「睡眠中発症および発症時刻不明の脳梗塞患者に対する静注血栓溶解療法の有効性と安全性に関する臨床試験（整理番号 B022）」の有効性・安全性にかかる評価について

先進医療技術審査部会

先進医療 B 実施計画等評価表 (番号 B022)

先進医療B022に対する第12回先進医療技術審査部会における指摘事項に対する回答

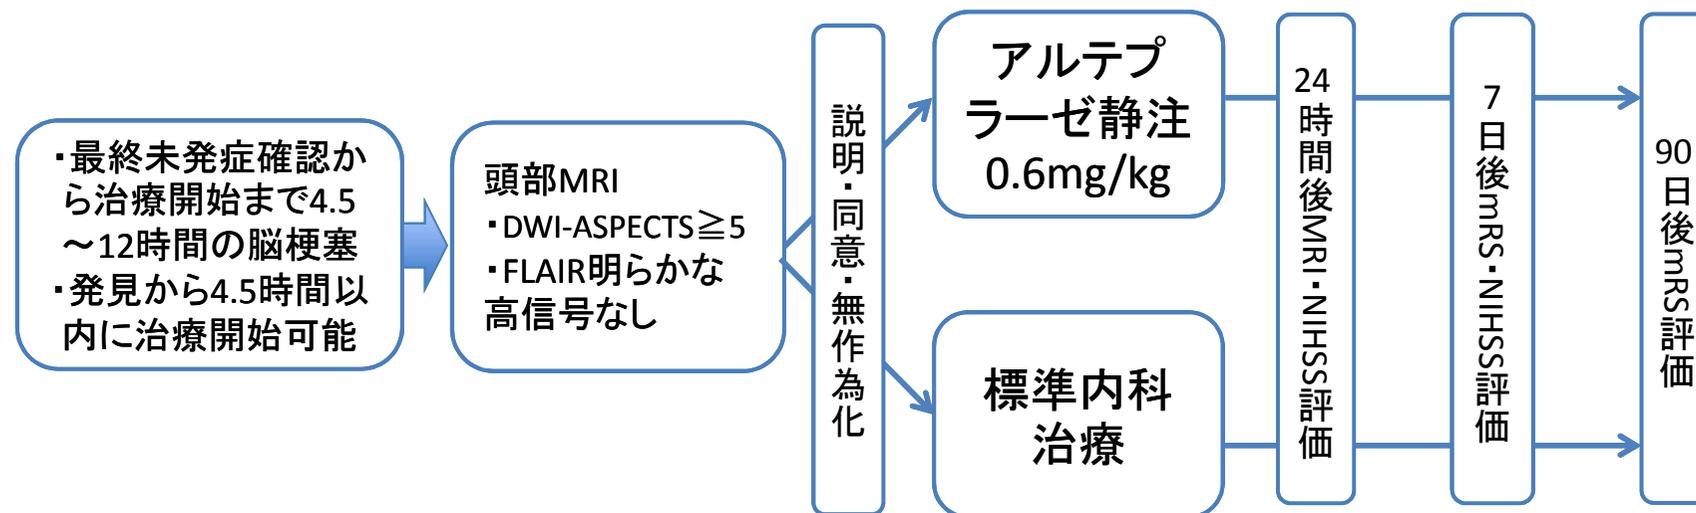
8. 同意説明文書の「2. 予想される不利益」において、発症時刻を特定今回のような方法で、発症時刻を特定できない患者さんに tPA 治療を行った研究結果でを行った研究結果での発生頻度は 3.6 ~6.3 %と報告されています。と記載があり、使用指針に準じた脳梗塞発症 4.5 時間以内の使用とくらべて、むしろ発生頻度は低く見積もられており、読者は不利益と感じない可能性がある。適切に記載すること。

発症時刻を特定できない患者での症候性頭蓋内出血の発症率が、使用指針に準じた脳梗塞発症 4.5 時間以内の tPA の使用における発症率と比べて同等ないし低めに報告されて

いるのは、適切な患者選択に基づいて既出研究が行われた結果と考えます。同意説明文書の該当箇所を、以下のように修正いたしました。

「使用指針に準じた脳梗塞発症 4.5 時間以内の tPA の使用では、このような症状の悪くなる頭蓋内出血の発生頻度は 3.3~8.6%と報告されています。今回のような方法で、発症時刻を特定できない患者さんに tPA 治療を行った研究結果での発生頻度は 3.6~6.3%と報告されています。このように、適切に治療の対象となる患者さんを選ぶことによって、頭蓋内出血の発症率を使用指針に則った治療の場合と同じ程度に保つことが出来ます。ただし一定の割合で頭蓋内出血が起こることに変わりはないので、治療後に綿密な診察や画像検査を行い、出血を見逃さないようにします。
